地下一層平面圖 (修正後)

合康工程顧問股份有限公司

夾層平面圖 (修正後)

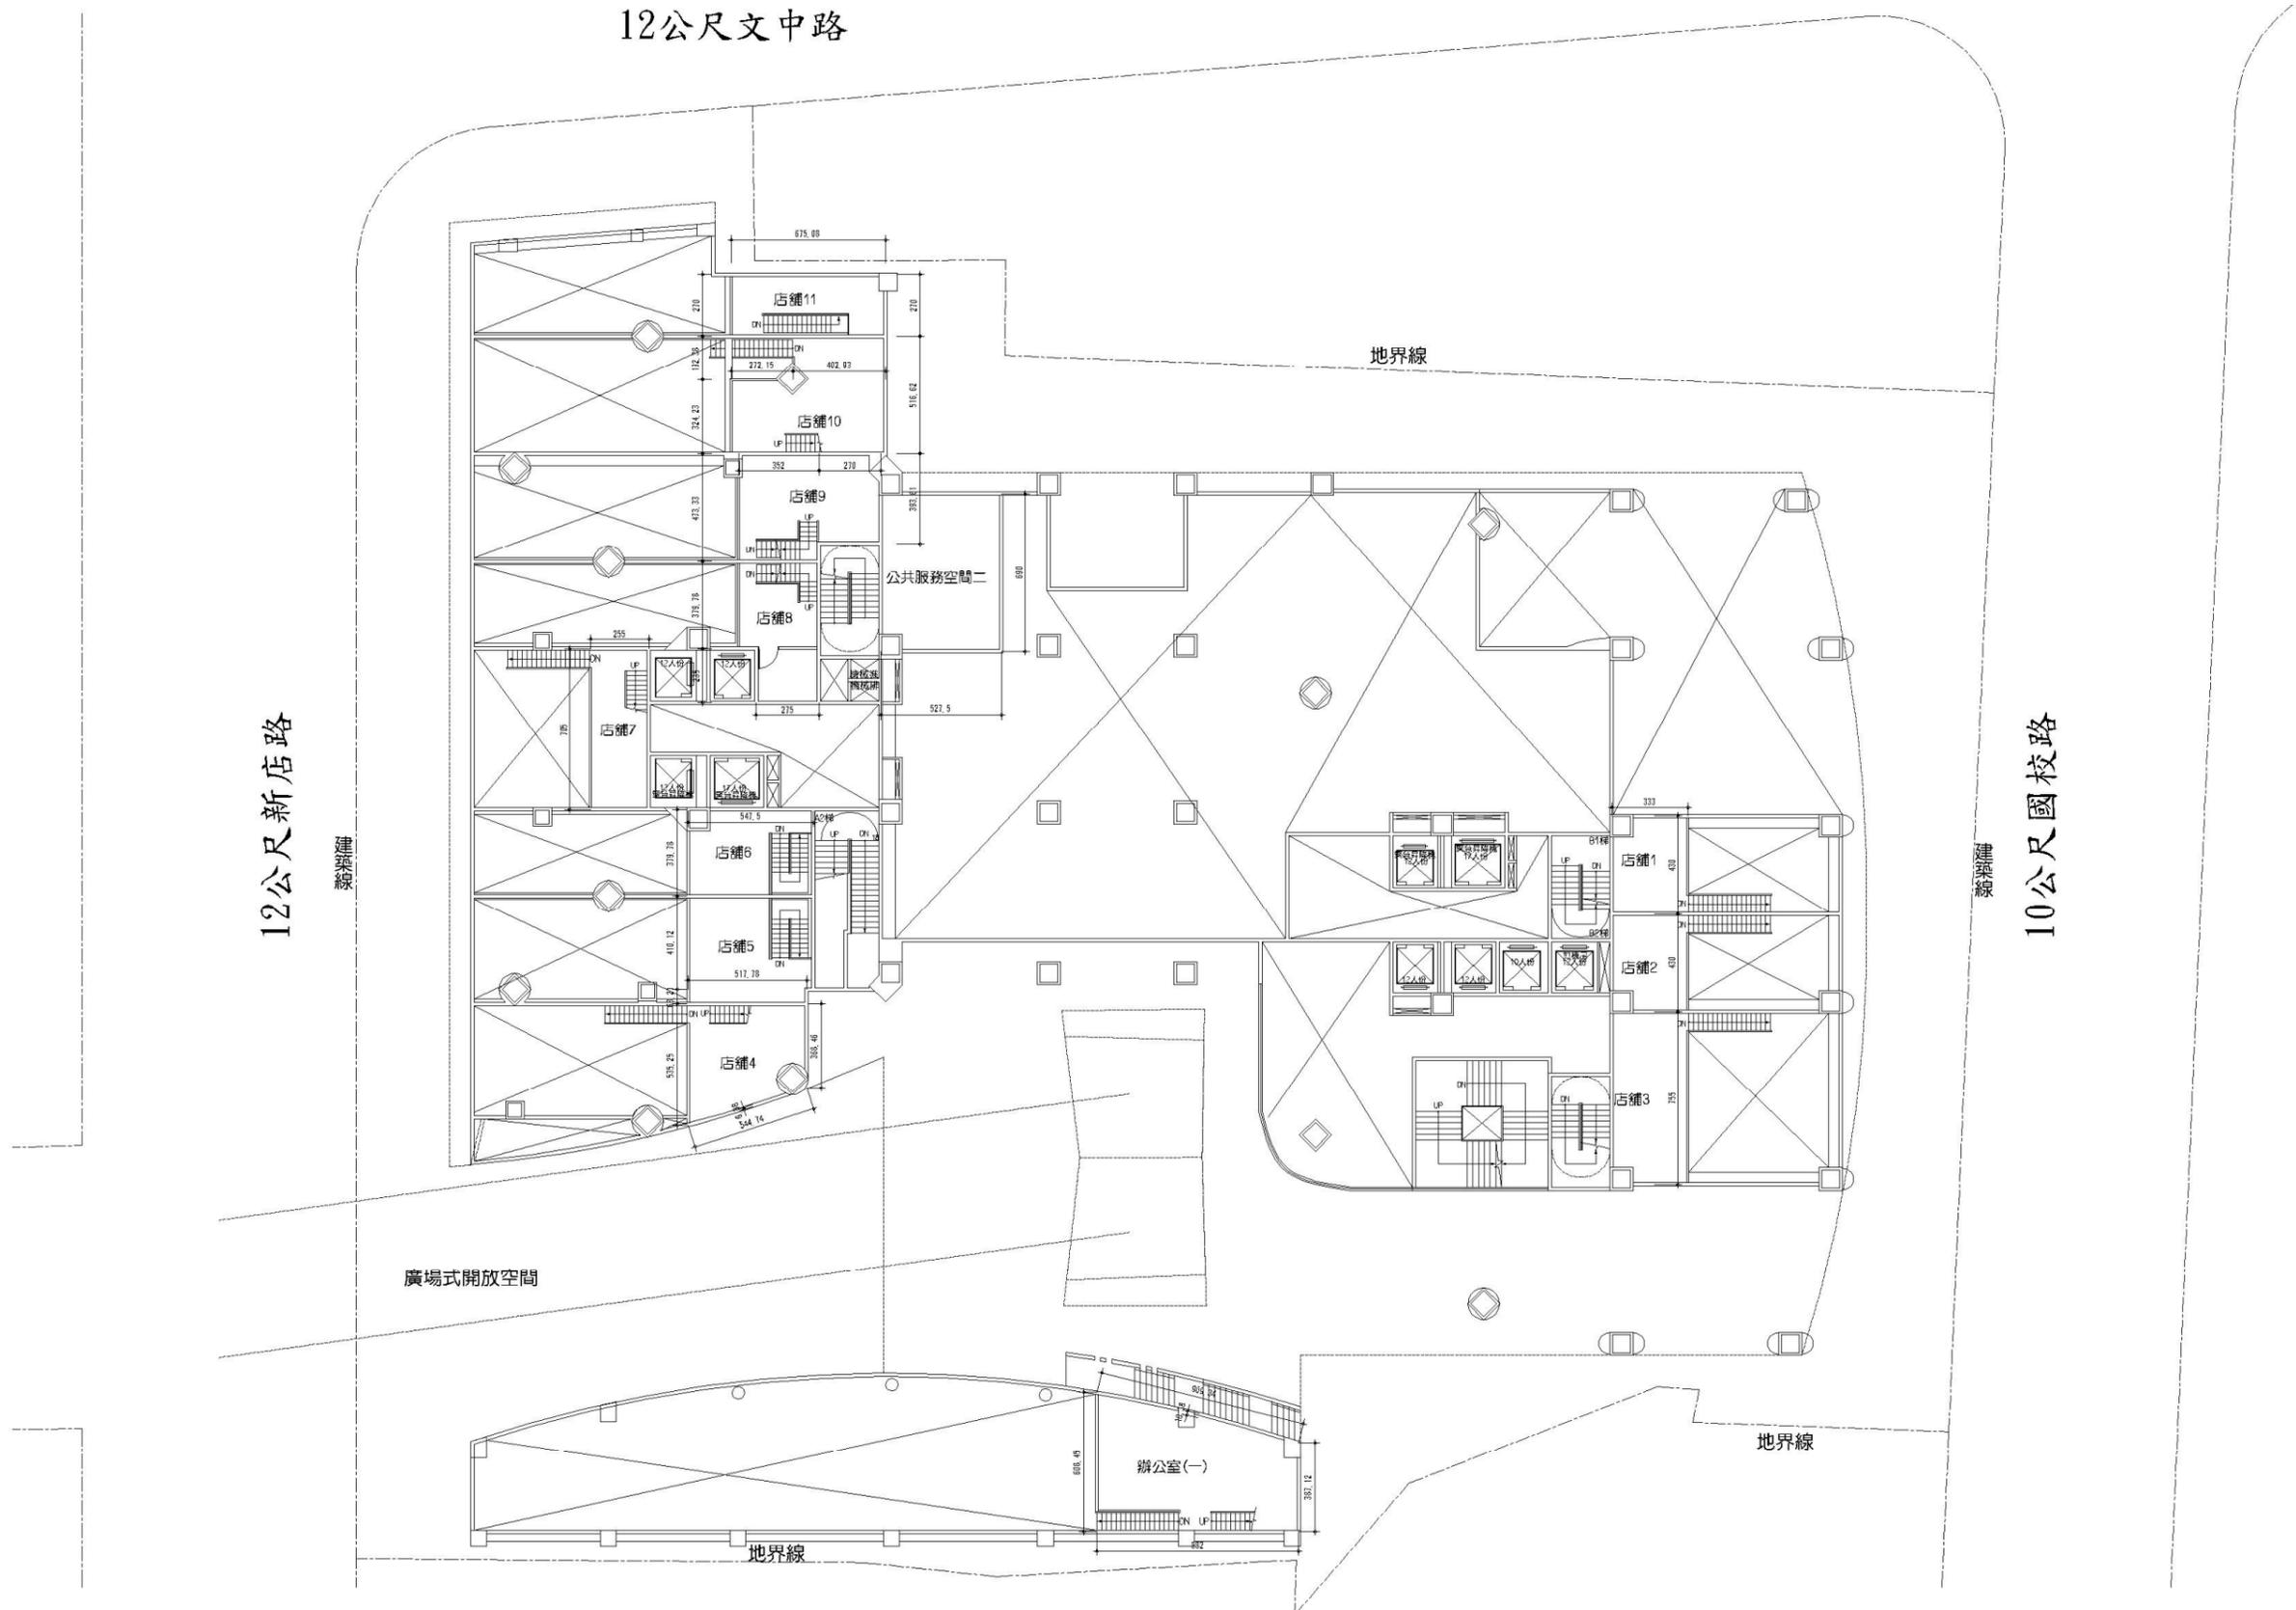
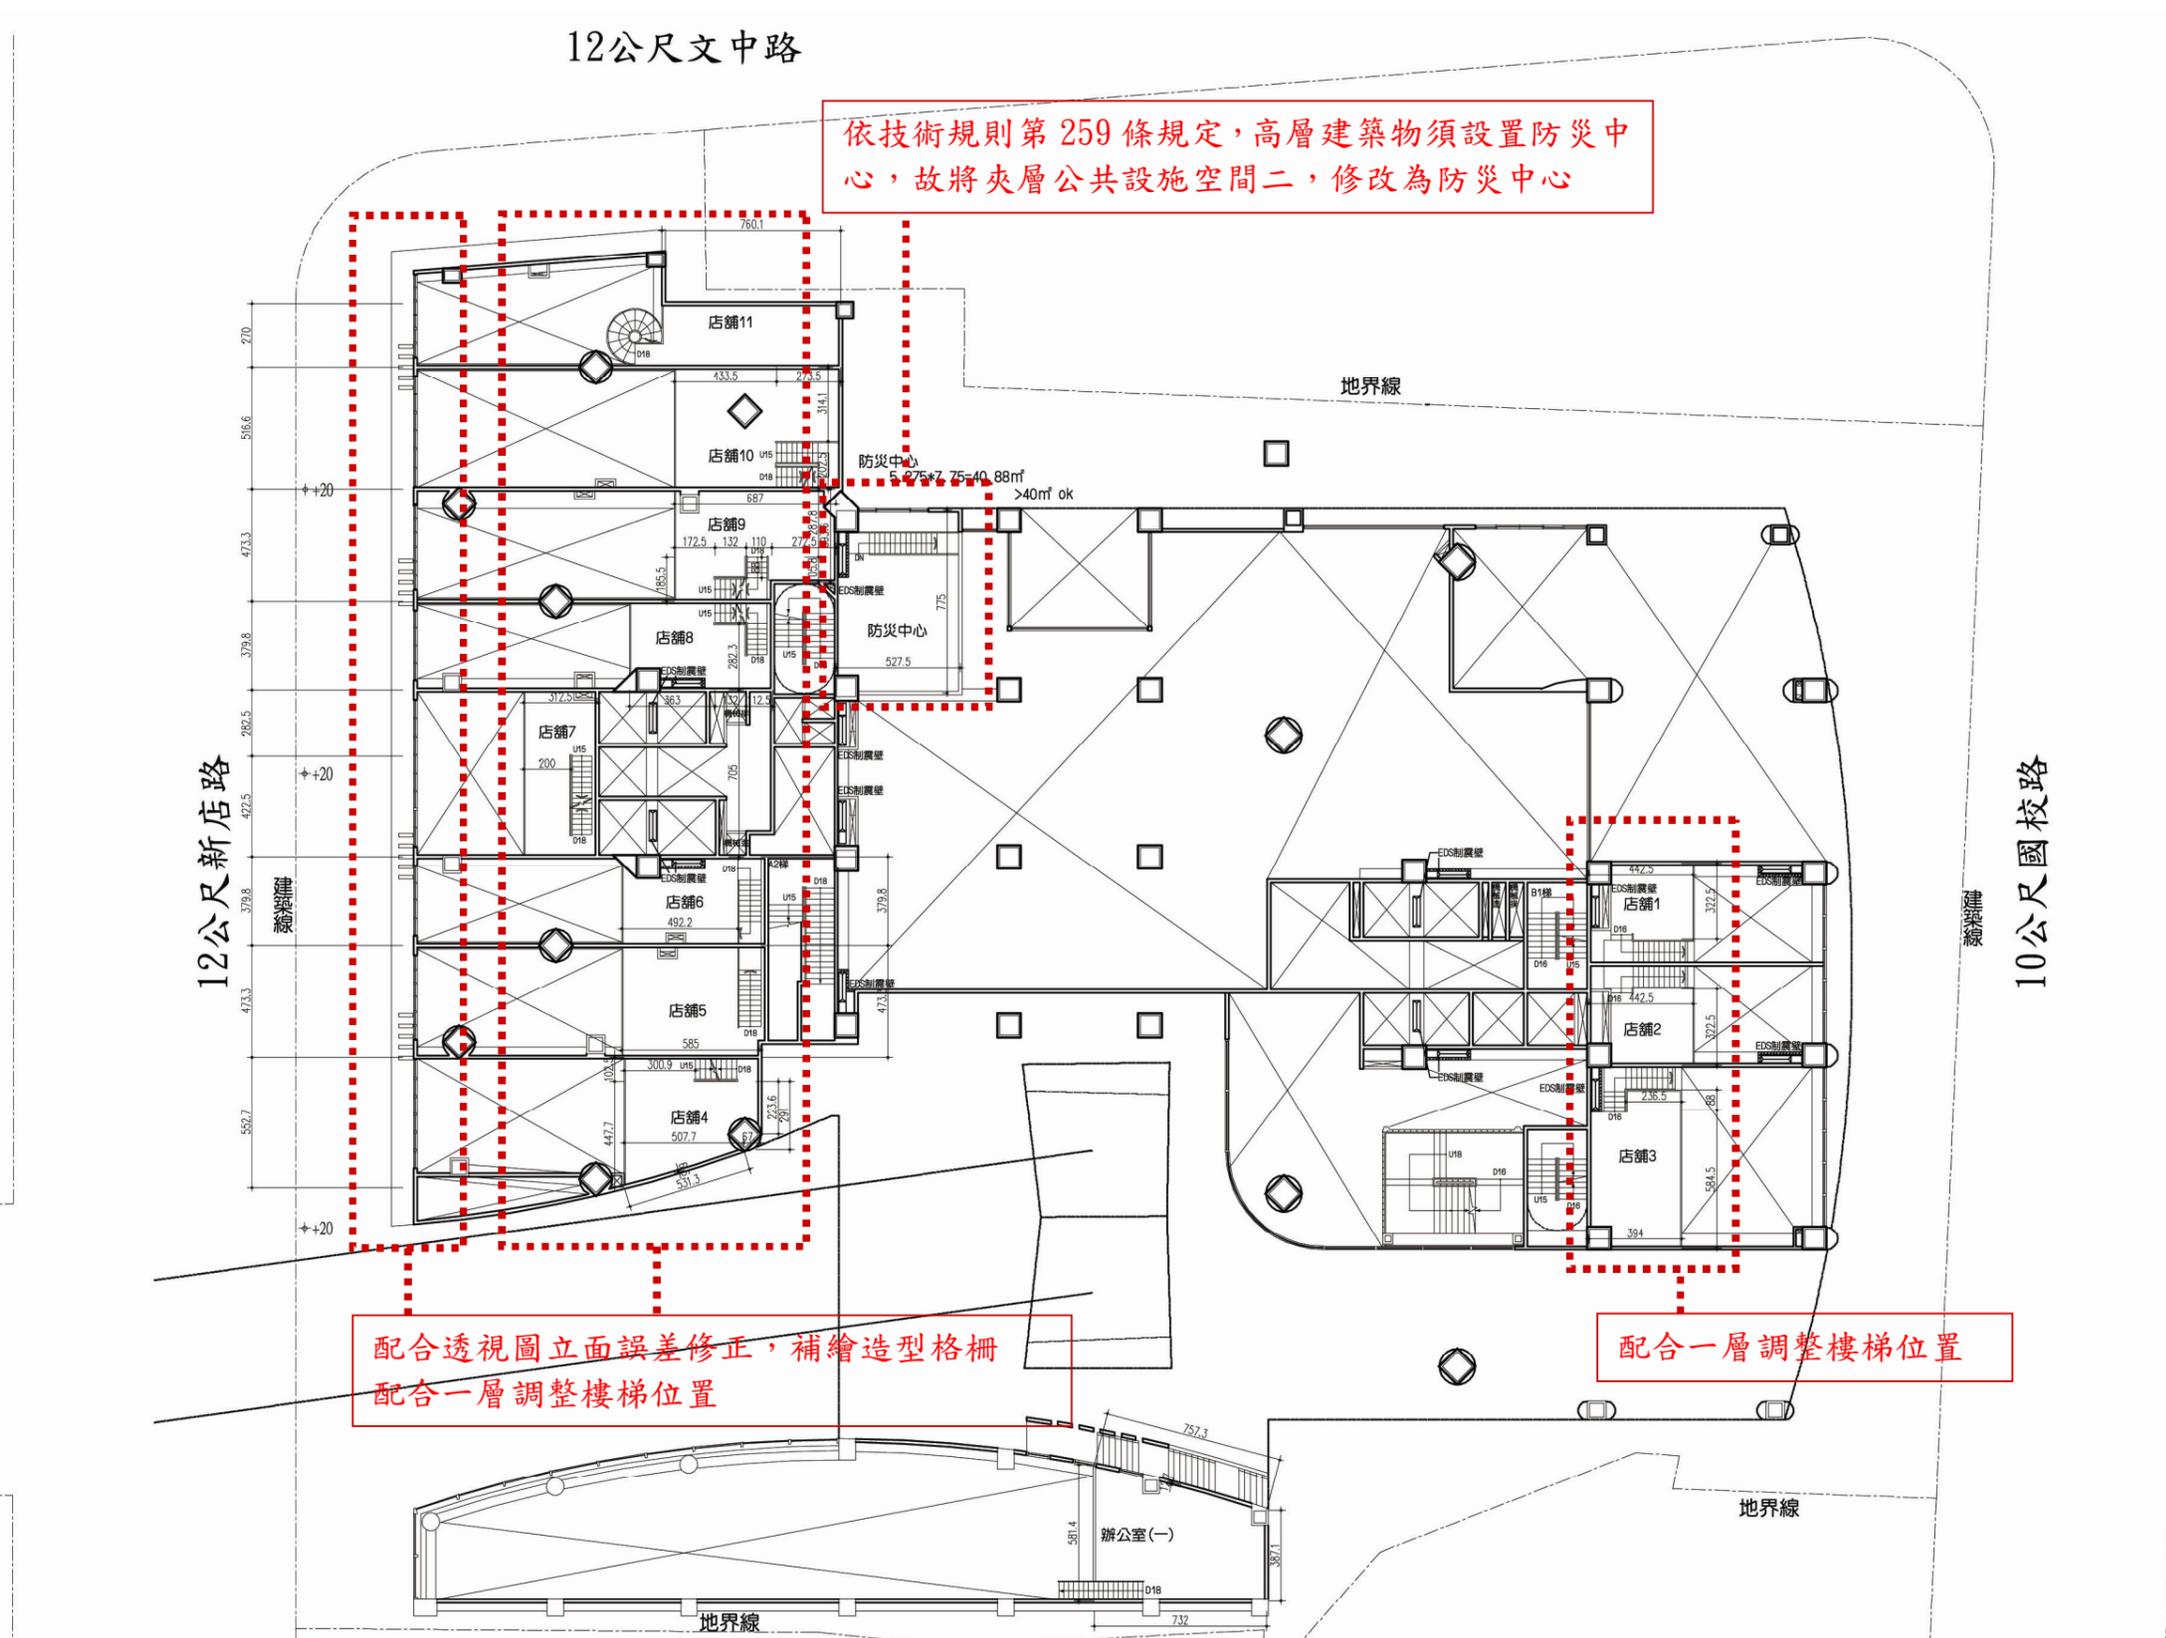
依技術規則第259條規定，高層建築物須設置防災中心，故將夾層公共設施空間二，修改為防災中心

配合透視圖立面誤差修正，補繪造型格柵
配合一層調整樓梯位置

配合一層調整樓梯位置
